Modulo per la presentazione delle osservazioni per i piani/programmi/progetti sottoposti a procedimenti di valutazione ambientale di competenza statale

ID: Codice procedura (ID_VIP/ID_MATTM): 12691

“Progetto di un impianto eolico denominato "Pitigliano" ubicato nei comuni di Pitigliano (GR) e Sorano (GR) costituito da 20 (venti) aerogeneratori di potenza nominale 7,0 MW per un totale di 140,0 MW con relative opere connesse ed infrastrutture indispensabili”

TESTO DELLE OSSERVAZIONI

Immagine 1. Vincoli ex art. 136 del CBC dal PIT della Regione Toscana e zona approssimativa dove è progettato l'impianto industriale.

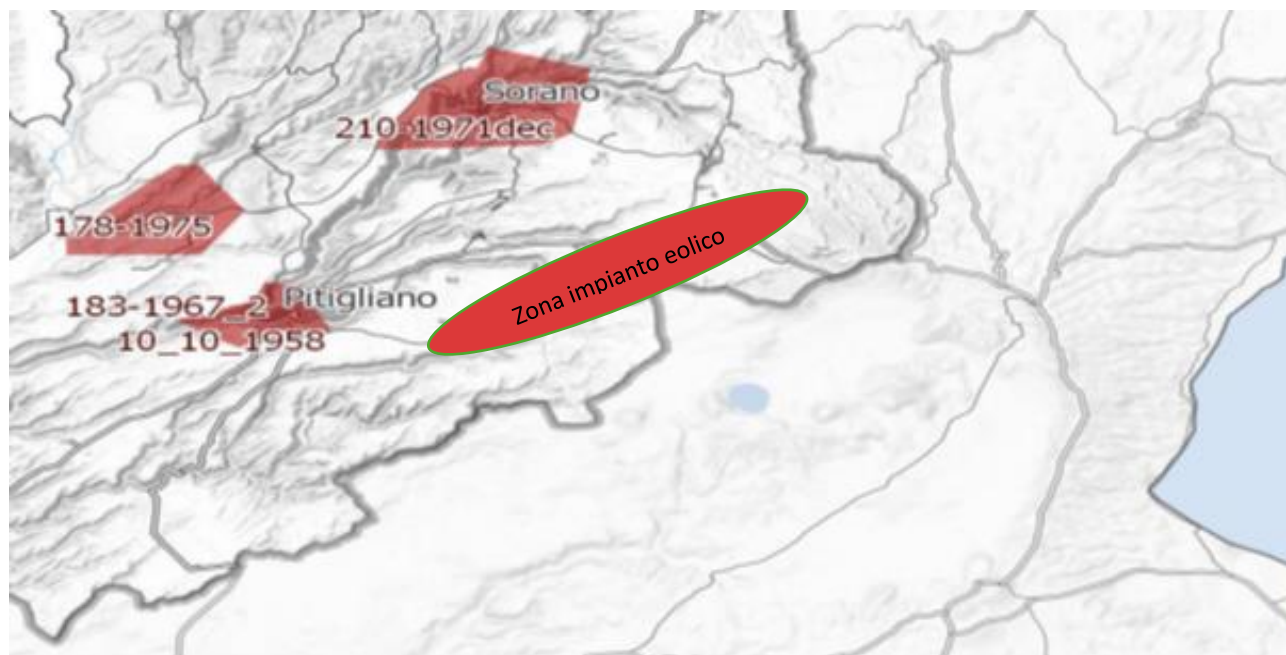
Al contrario si evidenzia che l'impianto eolico industriale citato non solo ricadrebbe con tutti e 20 gli aerogeneratori all'interno delle fasce di rispetto di 3 km di due vincoli paesaggistici di notevole interesse pubblico esistenti nella Regione Lazio e con una parte di essi nel vincolo paesaggistico del Centro abitato di Sorano (GR) quindi in aree non idonee all'installazione di impianti di energia rinnovabile. Addirittura, alcuni aerogeneratori sarebbero ubicati a poche centinaia di metri dai perimetri dei due vincoli paesaggistici laziali ex art 136 del CBC.

Inoltre, come sostiene la Proponente parte dell'impianto si verrebbe a trovare a 3,5 km dal centro abitato di Sorano. Infatti, tre degli aerogeneratori WTG 08, 09, 10 sono addirittura all'interno delle fasce di rispetto dei 3 km del suo vincolo paesaggistico di notevole interesse pubblico ex art 136 del CBC. Si evidenzia che così si crea

un'ulteriore incompatibilità con la tutela del Paesaggio.

Immagine 3. Cumulo di una parte di impianti eolici, fotovoltaici e geotermici industriali in progettazione ed esistenti intorno all’eolico industriale “Pitigliano”.

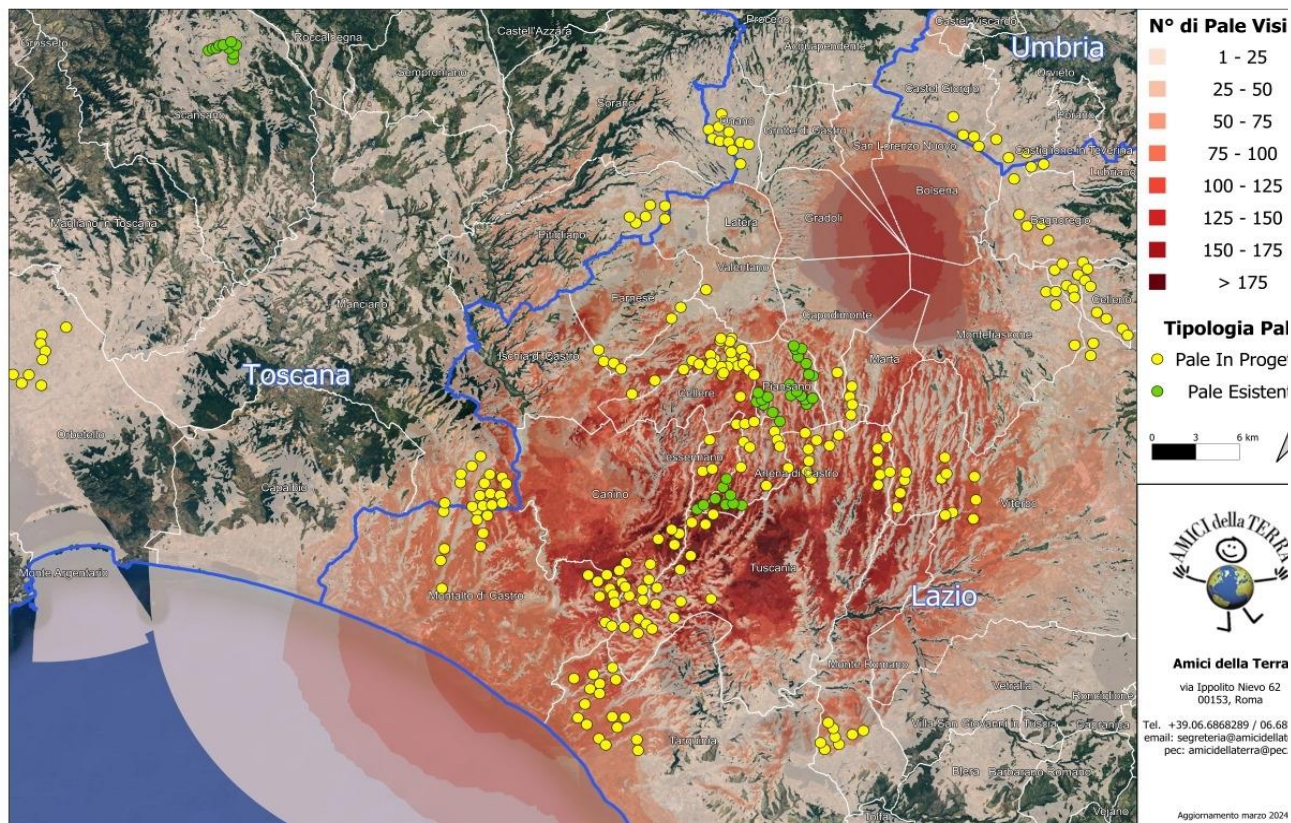
Beni Culturali “*Ambito paesaggistico, geologico e geomorfologico dell’orlo della caldera di Latera ...*” Non vengono nemmeno citati gli impianti eolici in progetto al MASE, il “Rempillo” (6 aerogeneratori) e un altro in verifica amministrativa di 14 aerogeneratori e 72, 6 MW. Ad oggi nei territori di Pitigliano, Sorano e in quello limitrofo potenzialmente potrebbero essere insediati 40 aerogeneratori alti 200 metri e larghi 170. Ma la proponente non cita neanche altri impianti che creerebbero il cumulo e quindi maggiore impatto. Infatti, sul territorio della “Città del Tufo” (Sorano e Pitigliano) impatterebbero anche l’impianto eolico “Montarzo” di Onano con 13 aerogeneratori con le dimensioni ricordate, l’altro eolico industriale nel territorio di Valentano con sette aerogeneratori (stesse dimensioni), gli impianti di Farnese con un minieolico di 3 Torri alte 60 metri già installate in località Poggio del Crognolo e l’impianto eolico industriale “Vallerosa” (7 aerogeneratori alti 200 metri e larghi 158 metri) in procedura VIA presso la Regione Lazio. Inoltre, altri impianti del minieolico già presenti a Valentano, Cellere e Piansano e due progetti eolici industriali con le stesse dimensioni (200 m x 170 m) nel Comune di Ischia di Castro. La valutazione del cumulo non prende neanche in considerazione gli impianti industriali di fotovoltaico e agrivoltaico in progetto a Farnese, Valentano, Ischia di Castro, Cellere. L’impianto geotermico in procedura Via al MASE, progettato nella Caldera di Latera. Quindi è stata effettuata una valutazione del potenziale impatto cumulativo non veritiera a dispetto di quanto affermato dalla proponente che sostiene di aver preso in considerazione uno spazio di 10 km intorno al suo impianto per gli impatti che si creerebbero.

Si ribadisce che le aree in cui verrebbe installato l’impianto eolico industriale “Pitigliano” sono tutelate da diverse leggi e da diversi vincoli che si trovano sia a ridosso dello stesso, sia nelle aree intermedie e vaste.

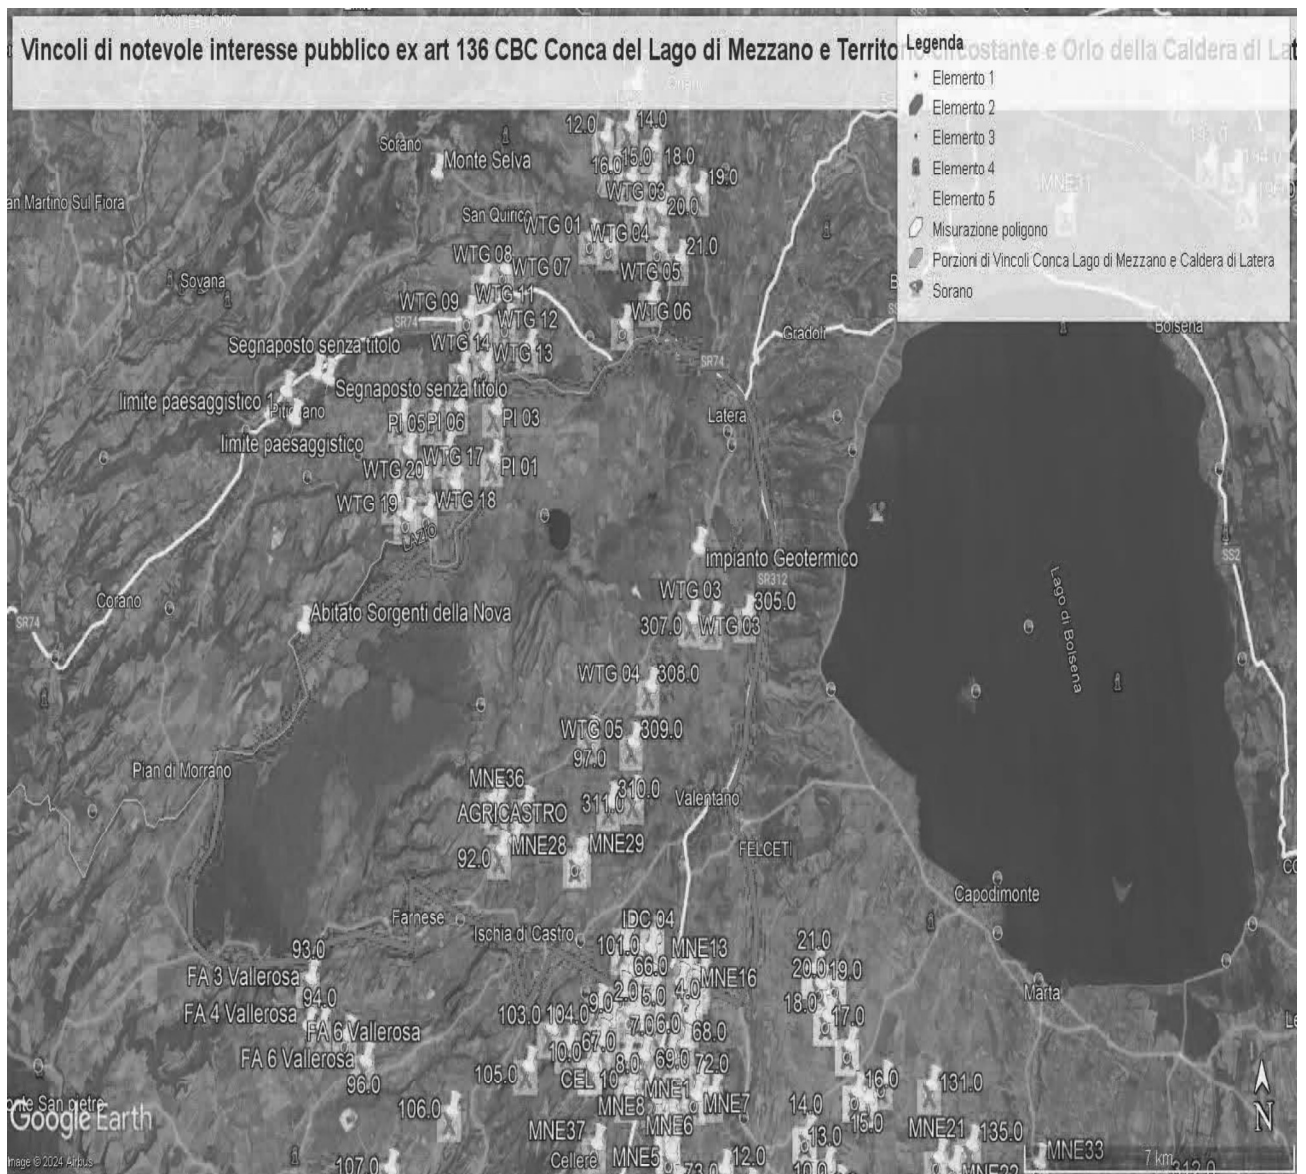
Come è illustrato nell'immagine si ribadisce che l'impianto industriale "Pitigliano" ricade completamente all'interno delle fasce di rispetto dei due vincoli di notevole

interesse pubblico e lambisce quelle di un terzo vincolo e quindi come affermato dal Consiglio di Stato nelle sentenze citate, l'impianto è insediato in area non idonea ai sensi dell'art. 20 comma 8 lettera c quater del D.Lgs. n. 199/2021 e ss.mm.ii al contrario di quanto sostiene la proponente.

IMMAGINE n. 3 Impianto eolico industriale "Pitigliano" e distanze aerogeneratori dai Vincolo "Orlo della Caldera di Latera.

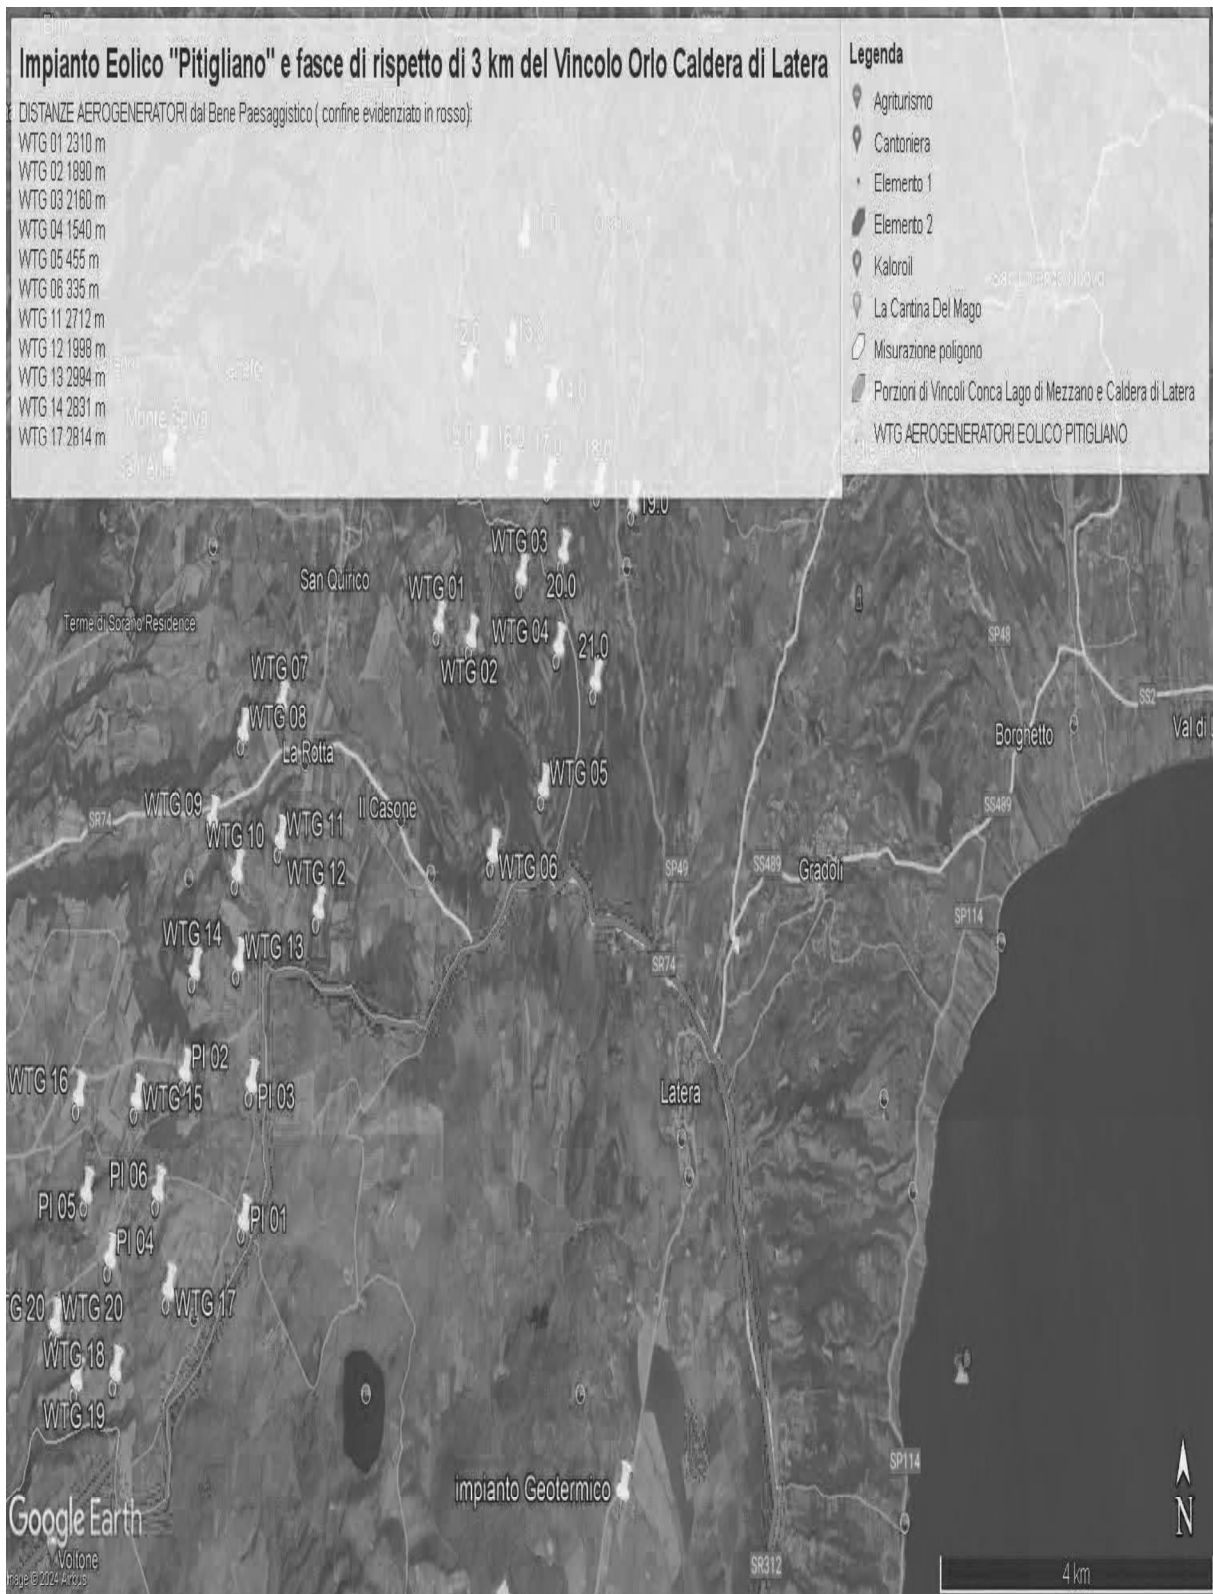
Concludendo, si evidenzia ancora che la proponente non effettuando la procedura prevista dalla Parte III delle Linee Guida nazionali ha ignorato un vincolo paesaggistico di notevole interesse pubblico istituito con un provvedimento del Segretariato regionale del Ministero della Cultura per il Lazio che ha emanato il Decreto di dichiarazione di notevole interesse pubblico n. 22 del 15.02.2024 ai sensi e per gli effetti dell'art. 136, co. 1, lett. c) e d) del decreto legislativo 22 gennaio 2004, n. 42, "Ambito paesaggistico, geologico e geomorfologico dell'orlo della caldera di

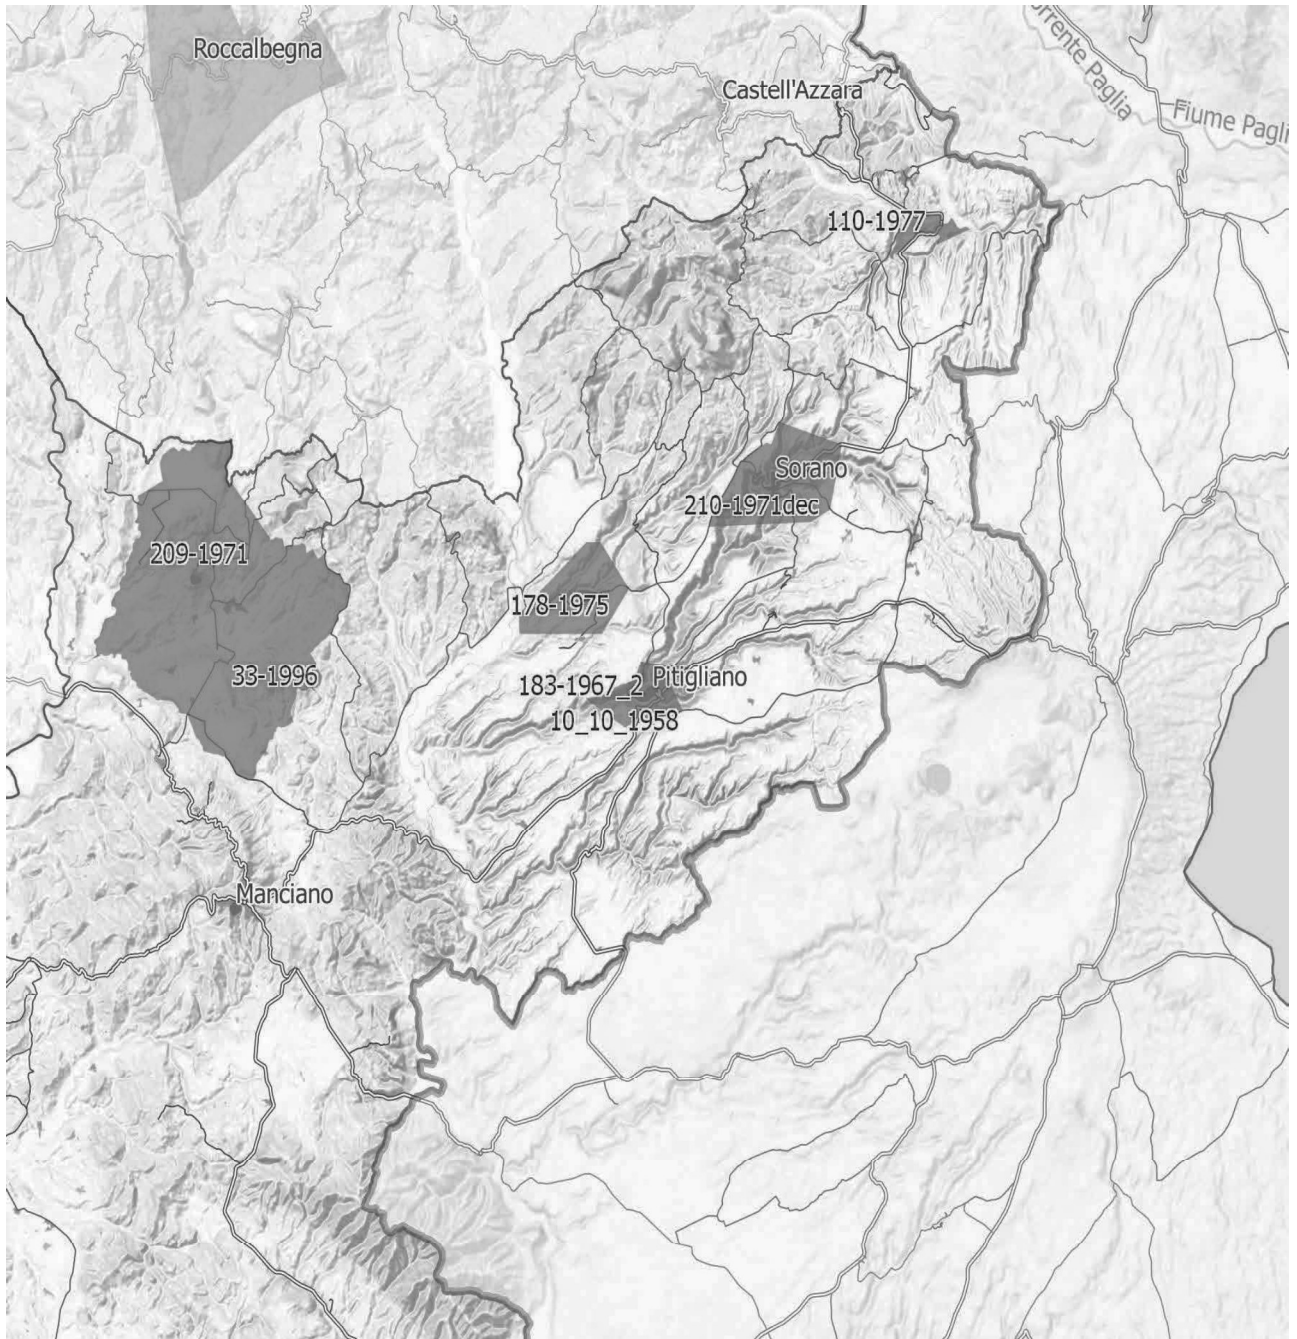
IMMAGINE n. 4 Si evidenzia che i tre aerogeneratori WTG 07, WTG 08 e WTG 09 impattano con il vincolo paesaggistico di notevole interesse pubblico del Centro Storico di Sorano. Il WTG 07 si troverebbe a 2828 m, WTG 08 2504 e WTG 09 2990. Il cavidotto dell'impianto invece impatta in buona parte del Vincolo paesaggistico ex art. 136 del CBC del Centro Storico di Pitigliano.
